CONCOURS DE PALÉZIEUX

L'article « Etablissement de détention pour mineurs à Palézieux » paru dans votre revue TRACÉS 04, du 3.3.2010 n'a pas manqué de me surprendre.

Patrick Mestelan et Bernard Gachet, architectes EPF, Lausanne

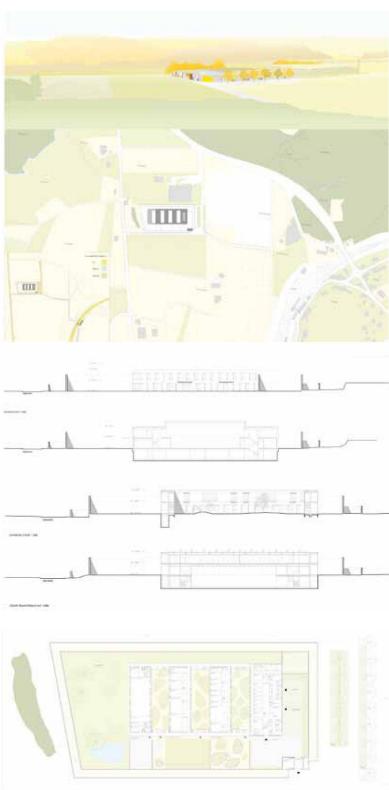
Le projet initial a bien été retravaillé au second degré, gommant disfonctionnements, contraintes, défauts et insuffisances sans tou-tefois pouvoir convaincre le jury.

En effet, si sur le plan urbanistique l'insertion dans le site de ce quadrilatère à triple enceinte de béton (deux murs+la façade du bâtiment) dans la grille du nouveau quartier, offre une lecture claire et sans équivoque de l'institution, elle n'en demeure pas moins monumentale voire brutale.

par un travail artistique sur la colorimétrie des murs. Malheureusement, la dimension plastique artificielle de l'intervention sur les deux faces du mur visant à réduire (à renier?) sa monumentalité et surtout sa trop forte présence ne parvient pas à convaincre.

C'est la conséquence d'une implantation volontaire qui, en créant un replat dans la pente conjuguée avec le jeu de l'arasée horizontale, fait culminer le couronnement d'un mur à plus de huit mètres en aval de la parcelle.

L'organisation générale du programme s'est toutefois nettement améliorée ; l'entrée du dispositif resituée à l'est avec son parking d'accueil, son sas d'entrée, sa cour et ses entrées bien distinctes (livraisons détenus et personnel) est claire et fonctionne bien. Cette situation précise libère le bas de la parcelle permettant ainsi de développer un concept paysager intégrant un bassin de rétention en aval

La typologie de bâtiments sur cours reliés entre eux par des couloirs aux extrémités reflète une image fonctionnelle d'une «machine» bien réglée. Elle résiste cependant difficilement à l'analyse appro-fondie des besoins en ressources humaines tant sur le plan organisationnel que sur celui de la sécurité.

En effet, le positionnement stratigraphique des diverses fonctions et en particulier, celui des unités de vie réparties dans trois ou quatre corps de bâtiments et superposées aux locaux de travail de sport ou d'études compliquent les parcours lors des déplacements; donc aussi l'accompagnement quotidien des résidents jusque vers leurs lieux d'activités.

D'autre part, chaque unité de vie n'étant accessible que « par les deux bouts » leur souplesse d'utilisation se trouve considérablement réduite; par exemple, offrir temporairement la possibilité « d'isoler » un groupe de trois cellules sans générer des parcours ou des accès conflictuels.

La situation sur cour crée des vis-à-vis qui ont été reconnus acceptables donc bien gérables par les utilisateurs lors du 1er degré; la nouvelle proposition en ajoutant des balcons en saillies, sortes de «moucharabieh », conduit à une perte de qualité spatiale dans les cours ; les problèmes liés à la sécurité et à l'énergie ne sont pas résolus.

. L'estimation des coûts du projet se situe 10% au-dessus de la moyenne, tout en étant bien en dessus de la cible fixée par le MO: d'apparence très rationnelle, il est paradoxalement le plus onéreux des projets retenus pour le second degré. De plus, les frais d'exploitation liés à l'énergie sont importants.

Malgré une insertion mesurée dans le paysage, une image pénitentiaire claire, un parti fort très structuré, le projet n'a pas su complètement convaincre par son organisation prógrammatique desservant ainsi son parti architectural.
